東玉川小学校

平成30年度通学路合同点検実施結果 箇所図

通学路合同点検実施日時：平成30年10月2日 午前9時30分～

平成30年度通学路合同点検実施結果一覧(学校ごと)

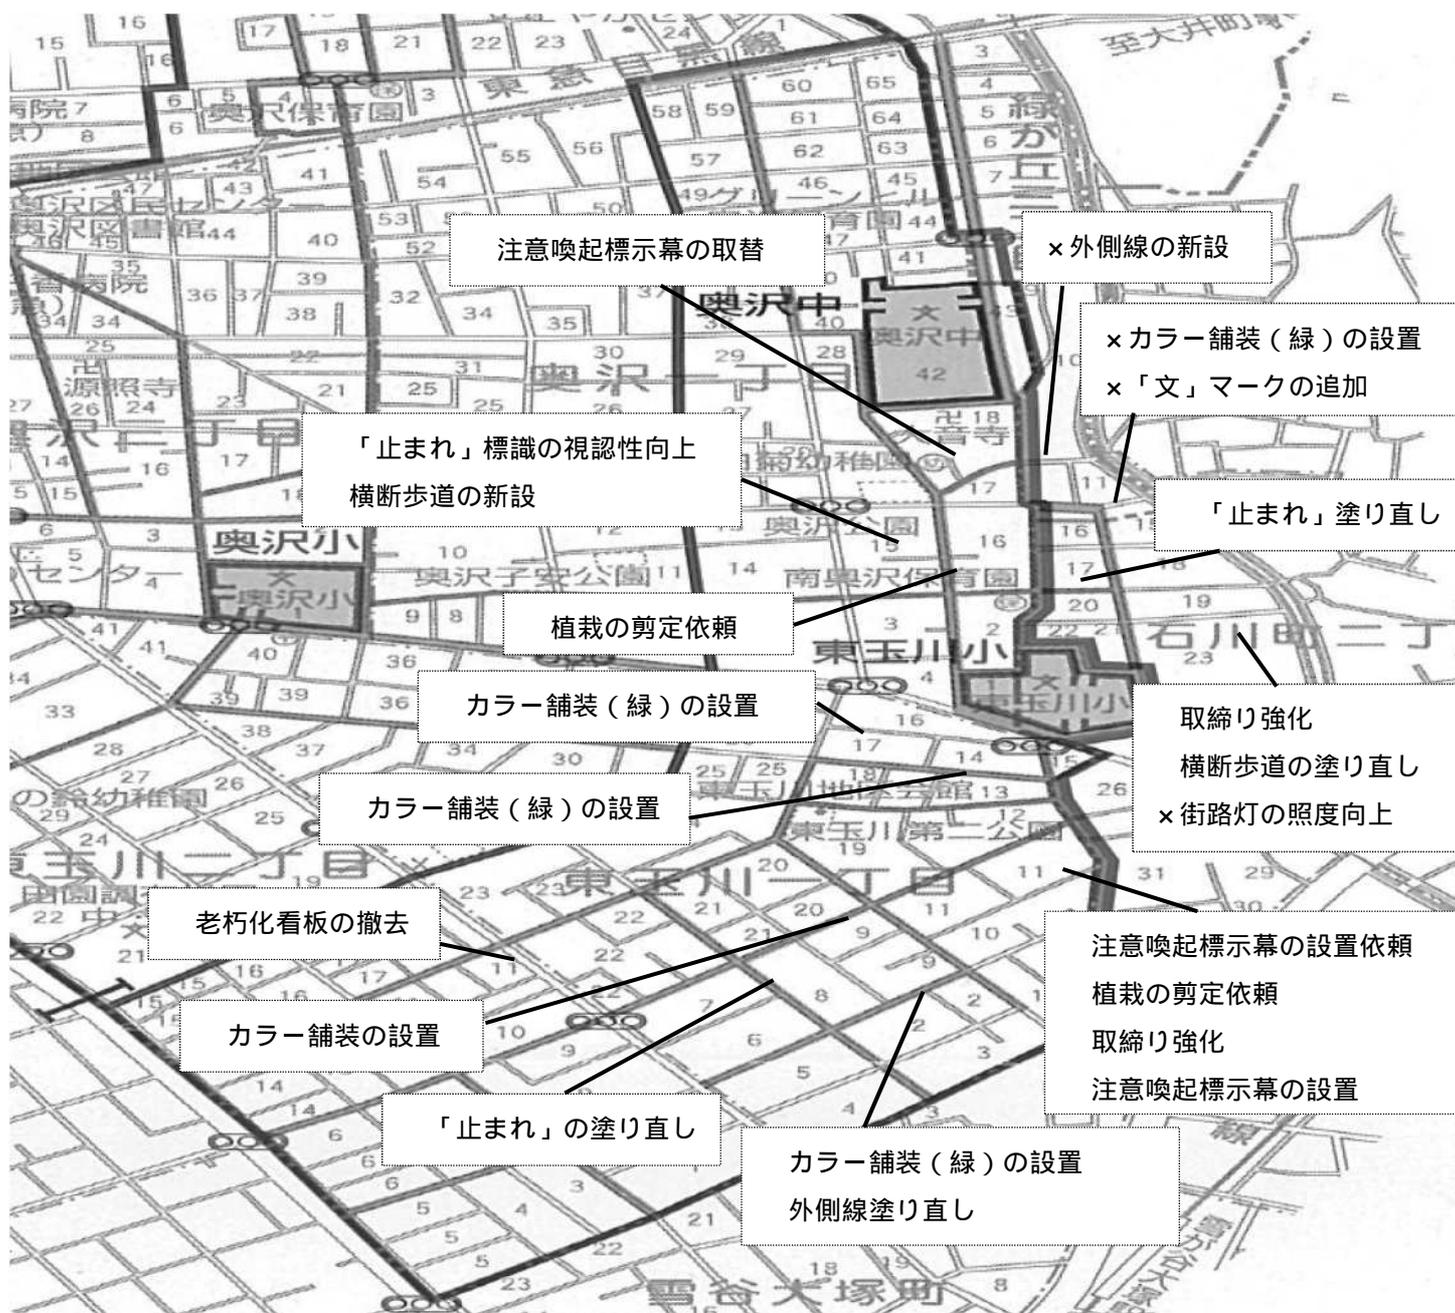
| 点検No | 点検箇所 | 点検理由 | 対策方針 | | |
|-------------------------|---|--|---|---|---------------------|
| 東玉川1-11、12 急な下り坂 | | 登校時自転車がスピードを出している。交差点を通る車がスピードを出している。 スクールゾーンに緑のカラー舗装を希望する。 イメージバンプの設置を希望する。 | 田園調布警察署 大田区役所 | 注意喚起標示幕の設置を検討する。 | 大田区へ依頼済 |
| 奥沢1-17、目黒区緑ヶ丘3-11-9の間の道 | 細い道路だが、登下校時に車の量が多い。カラー舗装(緑)などを希望する。 | 玉川土木管理事務所 | 目黒区との管轄を確認した上で、外側線の新設を検討する。 | 実施不可 | |
| 奥沢1-18 | 目黒方面へ曲がる自転車と歩行者がぶつかる危険がある。カラー舗装の設置などを希望する。 | 玉川土木管理事務所 | 注意喚起標示幕の取替を検討する。 | 実施済 | |
| 奥沢1-15 (奥沢公園付近) | 児童の通行多数。しかし、カラー舗装や横断歩道の設置もなく危険である。 カラー舗装、横断歩道の設置を希望する。 | 玉川警察署 | 「止まれ」標識の視認性向上を検討する。 (標識の移設など) | 検討中 | |
| 東玉川1-17、18、25、26 交差点 | 事故が多い。安全対策がされておらず、危険である。 カラー舗装や「止まれ」の看板の設置を希望する。 | 玉川土木管理事務所 | カラー舗装(緑)の追加設置を検討する。 | 実施済 | |
| 東玉川1-9、19、20 交差点 | 児童の通行多数。交通量が多く危険である。赤や緑のカラー舗装を希望する。 | 玉川土木管理事務所 | カラー舗装(緑)の追加設置を検討する。 | 東玉川一丁目27番から18番先:平成30年度実施済 東玉川一丁目19番から2番先:令和元年度実施予定 | |
| 石川町2-19、23 (石川公園周辺) | 駐停車の車両が多く薄暗いため、児童が不安を感じる。パトロールの強化を希望する。 | 田園調布警察署 | 路上駐車車の取締りを強化する。 | 担当部署に依頼済 | |

| 点検No | 点検箇所 | 点検理由 | 対策方針 | | |
|----------------------|------|---|------------------|--|---------------------|
| 石川町2-16～21 | | 大型車が駐停車している。 スクールゾーン、緑のカラー舗装、交差点には赤のカラー舗装、イメージバンプの設置を希望する。 | 田園調布警察署 大田区役所 | カラー舗装(緑)の追加設置を要望する。 | 実施不可 |
| 東玉川1-22 西側交差点 | | 自由通りに設けられている横断歩道が、自由通りに向かう道のカラー舗装された歩道に繋がっていない。 自由通りに設置の横断歩道の移設、または現在自由通りにある横断歩道側へ渡るための横断歩道の設置を希望する。 | 玉川警察署 | 横断歩道の新設・移動は現場状況から困難。 死角をなくすため、老朽化した「事故発生場所」看板を撤去する。 | 実施予定 |
| 東玉川1-20、21、7、8付近 交差点 | | 「止まれ」の標示が消えかかっている。 | 玉川警察署 | 路面標示「止まれ」の塗り直しを検討する。(複数箇所) | 実施予定 |
| 東玉川1-9北側、交差点 | | 交通量が多い交差点であり、注意が必要である。 | 玉川土木管理事務所 | カラー舗装の追加設置を検討する。 | 実施予定 (同一箇所) |
| 奥沢1-16 | | アパートの植栽で標識が隠れてしまっている。 | 玉川警察署 | 不動産管理会社へ植栽の剪定を依頼する。 | 依頼済 |
| 石川町2-17 | | 「止まれ」の標示が消えかかっている。 | 田園調布警察署 | 路面標示の「止まれ」の塗り直しを検討する。 | 実施予定 |
| 東玉川1-13、14間 | | 下り坂をスピードを出して通行している車両があるため、危険である。 | 玉川土木管理事務所 | カラー舗装(緑)の設置を検討する。 | 実施予定 |

| 点検No | 点検箇所 | 点検理由 | 対策方針 | | |
|-------------------------|---|--|---|---|---------------------|
| | | | 玉川警察署 | 時間帯規制(スクールゾーン)の補助標識が植栽で見にくくなっているため、所有者に植栽剪定を依頼する。 | 実施済 |
| | | | | 取締り等の対応を行う。 | 実施済 |
| 玉川土木管理事務所 | 注意喚起標示幕の設置を検討する。 | 実施済 | | | |
| | | | ガードレール、カーブミラー、滞留場所の不足、住居の出入口等の位置関係を踏まえながら、横断歩道の設置を検討する。 | | |
| | | | 外側線(白線)の塗り直しを検討する。 | 令和元年度実施予定 | |
| | | | 横断歩道の塗り直しを検討する。 | 実施予定 | |
| | | 田園調布警察署 大田区役所 | 街路灯の増設、照度の向上を大田区役所へ依頼する。 | 実施不可 (照度の基準を満たしているため) | |

| 点検No | 点検箇所 | 点検理由 | 対策方針 | | |
|----------------------|------|---|------------------|--|---------------------|
| | | | 学校健康推進課 大田区役所 | 大田区へ電柱に「文」マークを設置してよいか確認の上、設置を検討する。 | 実施不可 |
